**ID: 9505 - HUB ENERGETICO AGNES ROMAGNA 1&2 UBICATO NEL TRATTO DI MARE ANTISTANTE LA COSTA EMILIANO-ROMAGNOLA E NEL COMUNE DI RAVENNA**

**Oggetto: [ID: 9505] Procedura di Valutazione di Impatto Ambientale (PNIEC-PNRR) relativa al seguente progetto: HUB ENERGETICO “AGNES ROMAGNA 1&2” UBICATO NEL TRATTO DI MARE ANTISTANTE ALLA COSTA EMILIANO-ROMAGNOLA E NEL COMUNE DI RAVENNA.**

**Osservazioni ai sensi dell'art.24, comma 3, del D.Lgs. 152/06 e ss. mm. ed ii.**

Figura 2.1 – Aree di sicurezza dei progetti "Romagna 1&2" e "Rimini" e limiti che interessano l'ambito marino.

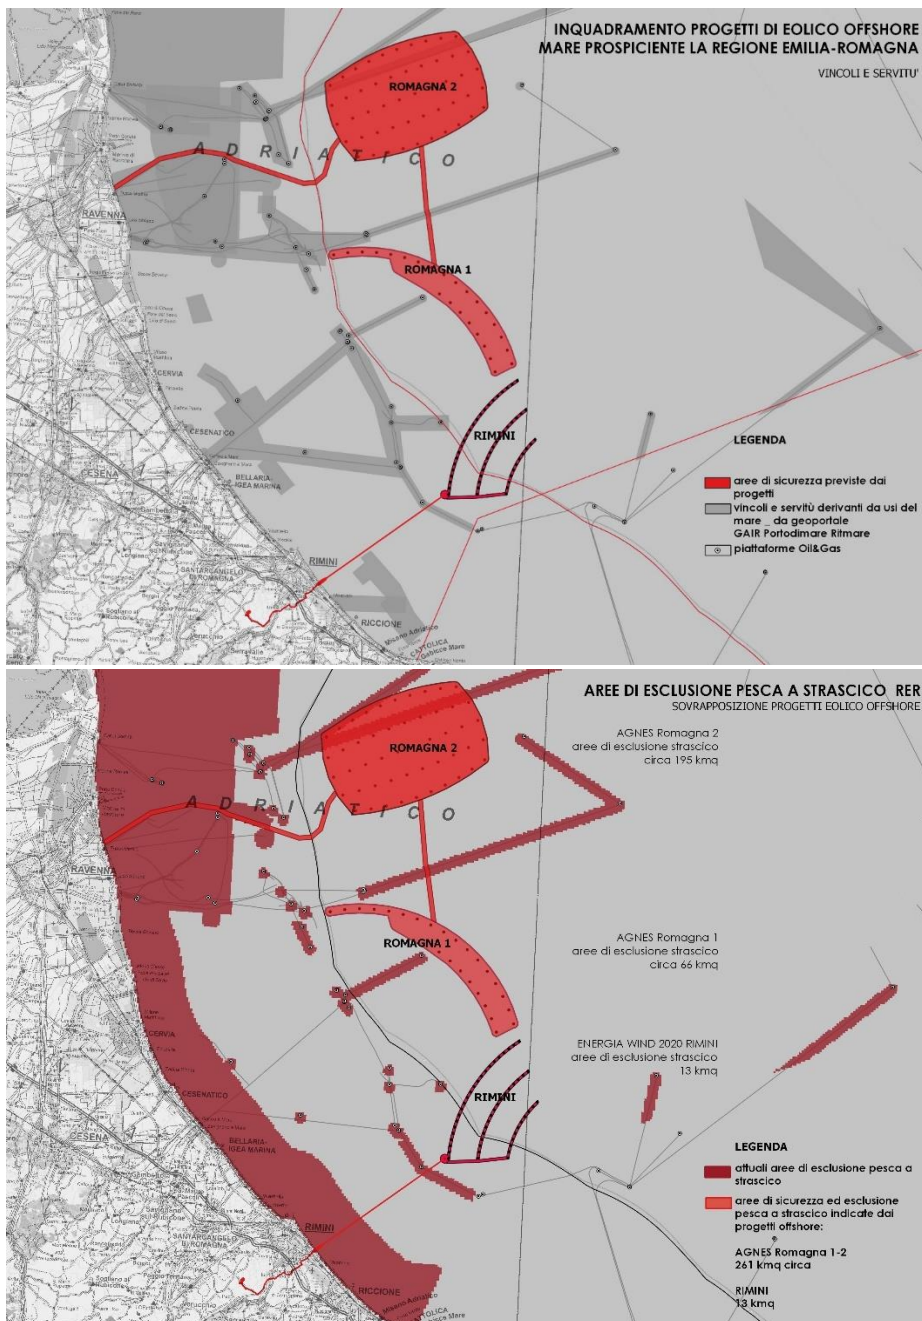
- In merito all’impatto sulla navigazione e sulla pesca si fa presente che l’impianto eolico “Rimini” interessa complessivamente un’area marina di 80 km, dei quali però solo 13 kmq sono sottoposti a normativa di sicurezza strettamente riferita al divieto di pesca a strascico;

- Il progetto si protende verso il largo, occupando il minor fronte possibile rispetto alla costa, organizzando le turbine lungo tre archi che distano tra loro ben 3,3 km e **creano dunque corridoi navigabili e liberamente usufruibili per altre attività (pesca commerciale, sportiva, diporto etc); le distanze tra minime tra le turbine sono pari a 720 m e consentono l’attraversamento;**

- In merito alla possibile coesistenza con altri usi e soprattutto con la pesca commerciale, le aree di limitazione allo strascico, e non al transito, proposte per il progetto “Rimini” hanno dunque un’estensione complessiva di 13 kmq. **La misura di 205 km più buffer di 1000 m, riportata da AGNES nel paragrafo sull’impatto cumulativo, non ha quindi alcun fondamento e non ha nulla a che fare con il progetto “Rimini”.**

L'immagine seguente mostra un inquadramento con riportati i vincoli e le servitù esistenti (in grigio), le aree già oggetto di limitazioni allo strascico (in rosso scuro) e le aree di interdizione o sicurezza proposte per i 2 progetti (in rosso) estese circa 260 kmq per il progetto AGNES "Romagna 1&2" e circa 13 kmq per il progetto "Rimini".

Figura 2.2 –Progetti “Romagna 1&2 e “Rimini” (in bianco) e aree di sforzo di pesca (estratto da Appendice N).

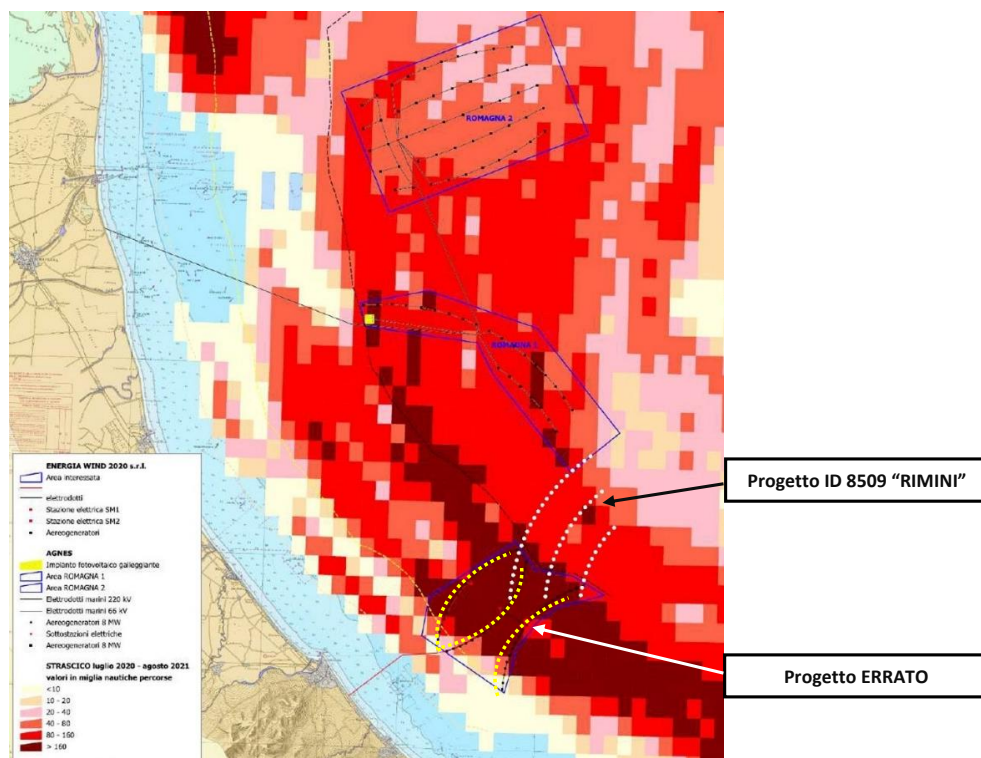
**I dati riportati sul progetto "Rimini" sono totalmente errati** rispetto alla configurazione attuale e **Il layout considerato non ha infatti alcuna attinenza con il progetto "Rimini", oggetto di valutazione di impatto ambientale dal 31 maggio 2022** (il link indicato, che rimanda al portale della CP di Rimini, riporta un layout sostituito con un'integrazione volontaria che risale a settembre 2020);

Riportare una relazione del 2021 che si concentra su un progetto già all'epoca superato, più che un errore appare un espediente maldestro per dimostrare che il progetto "Rimini" insiste su un'area ad alta densità di pesca occupando una **superficie di 113 kmq; contrariamente a quanto riportato, si è già specificato che la superficie di inviluppo del progetto è invece di 80 kmq, dei quali si prevede un divieto di pesca a strascico per soli 13 kmq, e che in ogni caso il progetto insiste in una posizione differente da quanto indicato.**

**Agnes era perfettamente a conoscenza dei dati corretti del progetto "Rimini", sia in termini di posizione geografica e dimensioni che in termini di vincoli e criteri di sicurezza previsti, e pertanto si ritiene che il non aggiornamento della documentazione sia stato usato in maniera impropria e strumentale.**

Di seguito è riportata la mappa contenuta nel documento, con aggiunto in bianco il Layout attuale del progetto "Rimini" e in giallo il progetto analizzato da AGNES (versione superata già da settembre 2020).

Figura 3.3 – Inquadramento dei progetti “Romagna 1&2” (in nero) e “Rimini” (in rosso) posti a 2 km di distanza minima

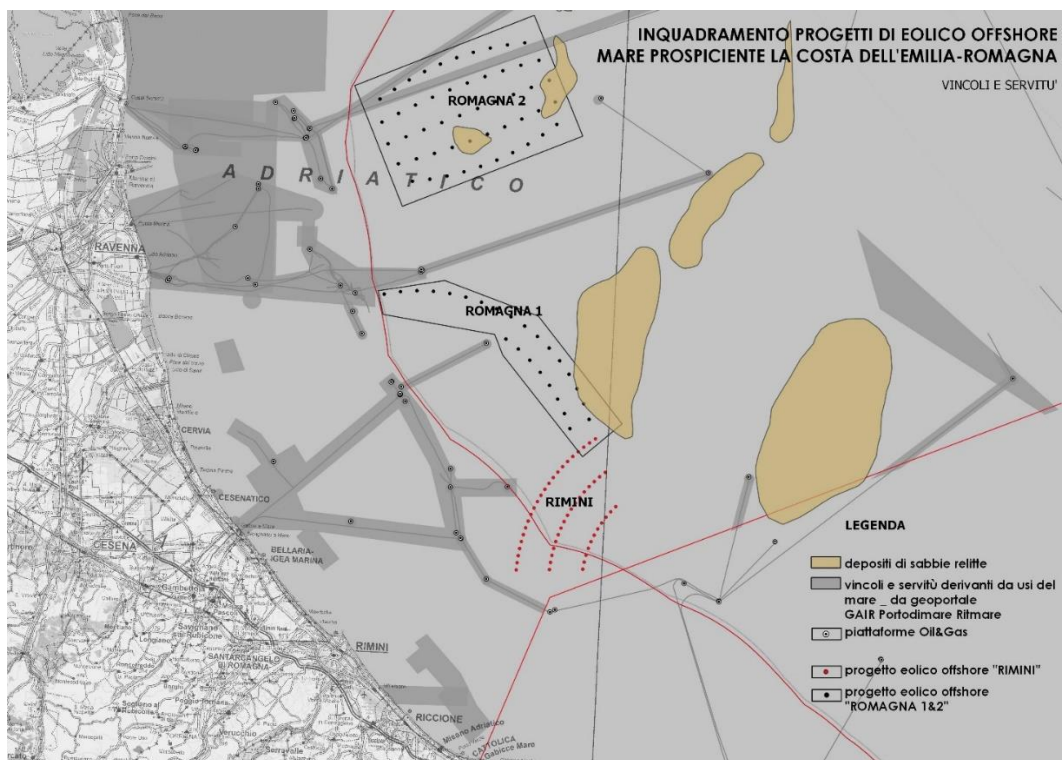
**Dalle immagini sopra riportate, appare evidente che nella configurazione del layout del progetto Romagna 1, gli aerogeneratori siano ubicati a soli 2 km di distanza minima da quelli del progetto "Rimini".**

**Tale distanza minima non è accettabile in quanto comporta inevitabilmente alcune interferenze con conseguenti criticità in particolare sugli aspetti di seguito analizzati.**

Figura 3.5 – Fig. 4 riportata a pag. 16 del documento AGNROM\_EP-R\_REL-SICUREZZA trasmesso da AGNES

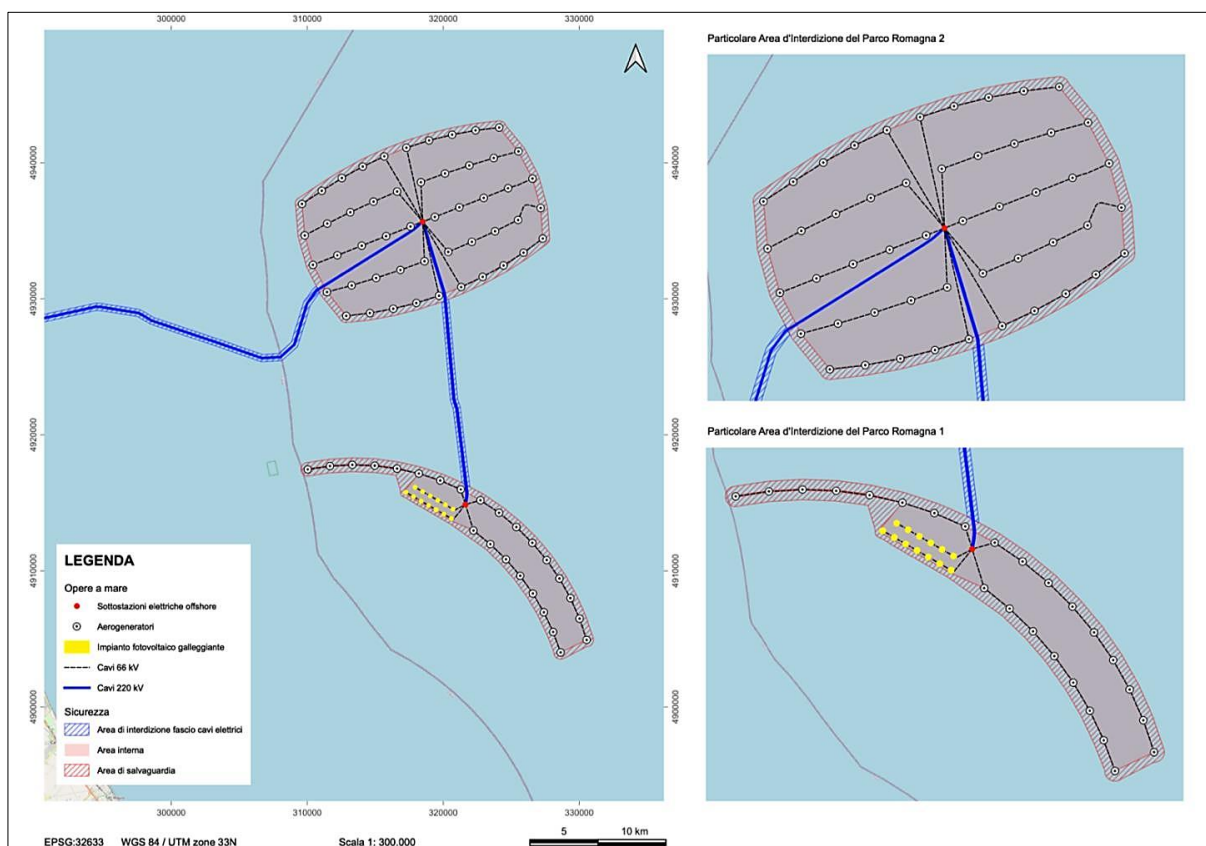
**Risulta evidente che l'eventuale applicazione di tali misure così restrittive comporterà diversioni di rotte di navigazione sia a nord che a sud del Progetto Romagna1.**

Considerando l'insieme dei progetti, verso nord come detto è libero un canale di transito sufficientemente largo (imposto dalle Autorità marittime competenti ad AGNES per assicurare il transito verso il porto Ravenna e che ha determinato l'allontanamento tra i due lotti Romagna 1 e Romagna 2); **verso sud non vi sarebbe alcun corridoio altrettanto largo per consentire un agevole transito da e verso i porti e le marine costiere.**

In considerazione della configurazione del Layout del progetto "Rimini", che consente il transito del diporto soprattutto da e verso la costa nonché le attività di pesca commerciale sia pure con delle minime limitazioni, si sottolinea che **le misure di interdizione proposte da AGNES per il progetto Romagna 1 potrebbero aumentare considerevolmente il traffico e le attività di pesca proprio nelle aree dell'impianto "Rimini" con conseguente aumento di tutti rischi associati.**

Figura 4.1 – Area di interferenza tra l'impianto eolico offshore "RIMINI" e l'impianto "Romagna 1"

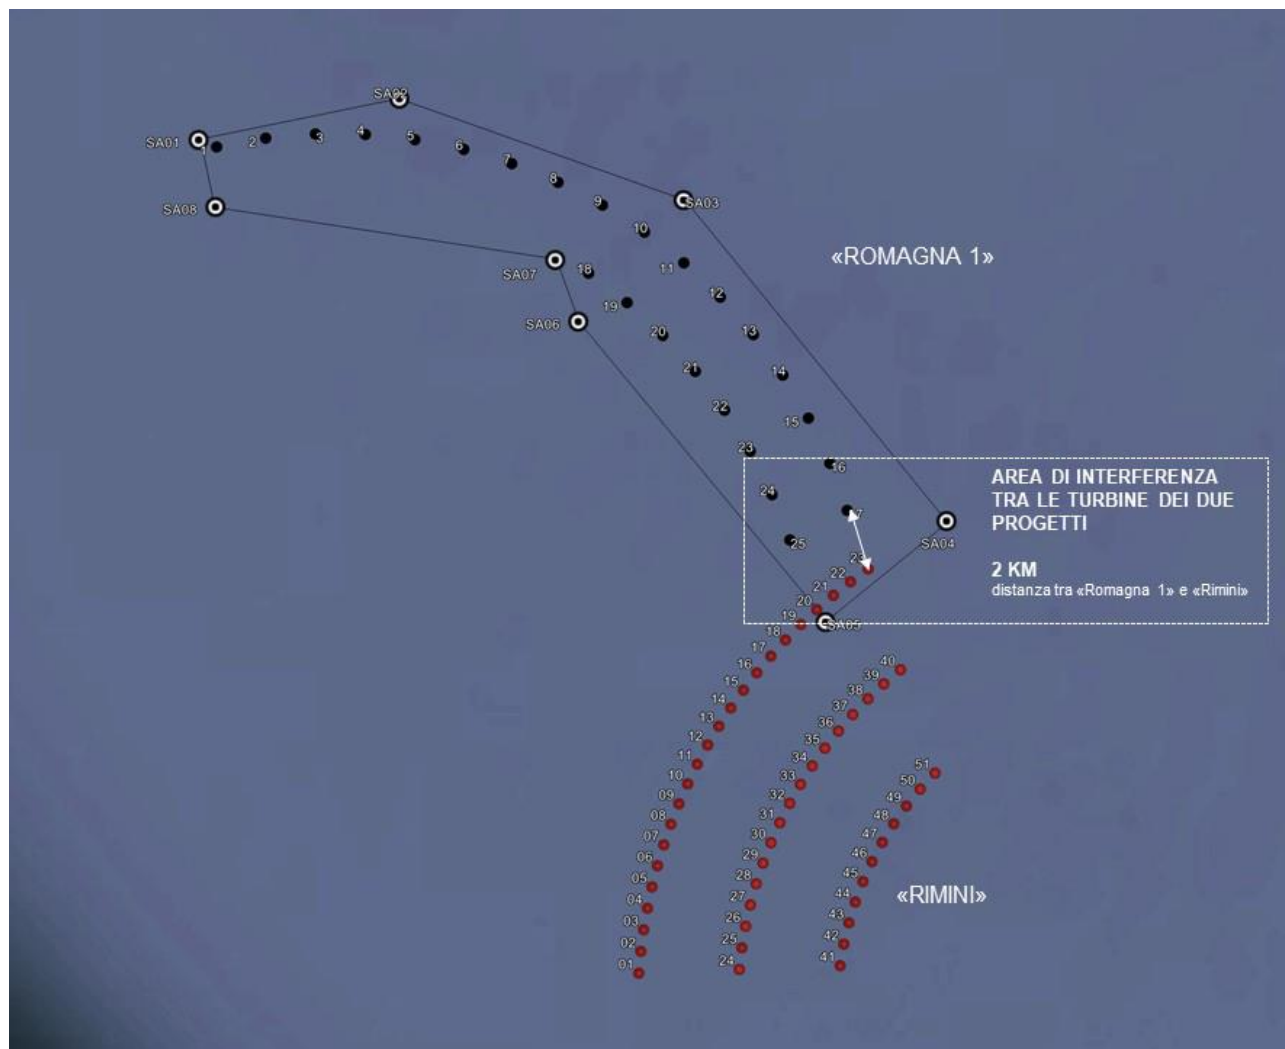
Come già detto, le implicazioni della vicinanza del progetto "Romagna 1" a quello di Energia Wind 2020 sono molteplici e se ne sono citate solo alcune, perché è evidente che due progetti contigui e così vicini possono ingenerare pressioni cumulative su diverse componenti ambientali.

**Per tali motivi si propone una possibile soluzione che AGNES potrebbe apportare al progetto Romagna 1; tale ipotesi o altre analoghe frutto di ulteriori verifiche, non comporterebbero nessuna rinuncia in termini di riduzione del progetto "Romagna 1" ma potrebbero garantire le necessarie distanze, con benefici reciproci sia per la funzionalità piena dei due impianti e sia per tutti gli aspetti ambientali considerati e in particolare per gli usi del mare (pesca, navigazione etc), assicurando l'auspicata coesistenza nonché la multifunzionalità dell'area marina.**

Figura 4.2 – Proposta di risoluzione delle interferenze senza riduzione degli aerogeneratori dell’impianto “Romagna 1”

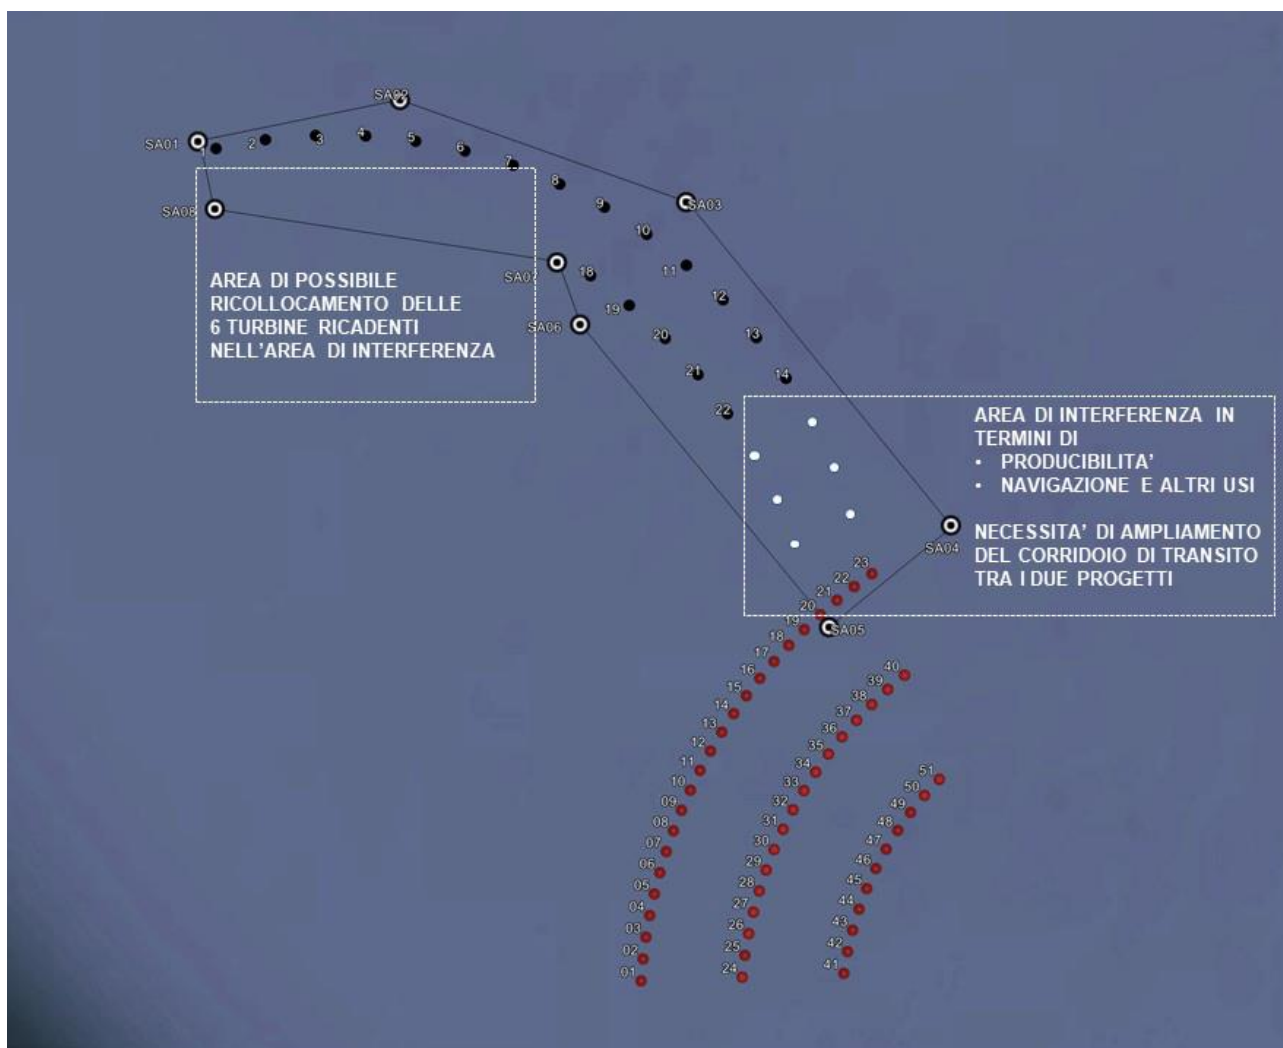
La figura precedente mostra gli aerogeneratori del progetto “Romagna 1” (in bianco) che potrebbero essere ricollocati nella medesima area del progetto, mantenendo inalterata la logica compositiva del Layout organizzato su 2 archi nonché le mutue distanze tra le turbine che rimarrebbero dello stesso numero attuale.

**La proposta va intesa come un’ipotesi che ovviamente AGNES potrà valutare e nel caso proporre quella che in base alle sue considerazioni le potrà apparire più congeniale, sempre con l’obiettivo di aumentare le distanze tra i due impianti e garantire un adeguato corridoio di transito da costa verso il largo e viceversa.**
